Project
 PWH - Gebouw 6
 Mene Simoniszweg 101
 2074UA Haarlem
Opdrachtgever
 Plaza West Haarlem B.V.
 Plaza West Haarlem
 7733BC Glimmen
Hoofddarchitect
 Ir. Eelke van Elk
Projectmanager
 Ing. Arjan-Jan Franssen
Bouwkundig tekenaar
 Ing. Lennart Heet
Datum getekend
 4 augustus 2017
Datum gewijzigd

Tekening
 Achtergevel + Binnen + Wijzigingen
Status
 Definitief
Formaat
 A4
Schaal
 1:100
Voor akkoord

DO2635-6-103
DEFINITIEF ONTWERP

Achtergevel

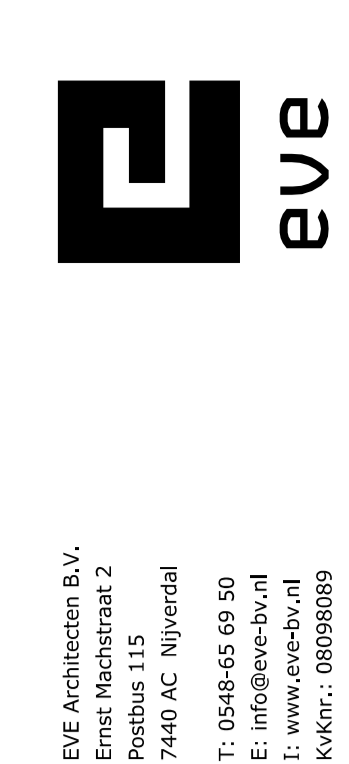
Wijzigingen

- Algemeen Totale gebouw 1622 mm verlaagd
- # 1 Bel-etage is komen te vervallen
- # 2 Entree-deur 1250 mm verhoogd t.o.v. begane grond peil
- # 3 Vluuchdeur 1250 mm verhoogd t.o.v. begane grond peil

Wijzigingen

- Algemeen Totale gebouw 1622 mm verlaagd
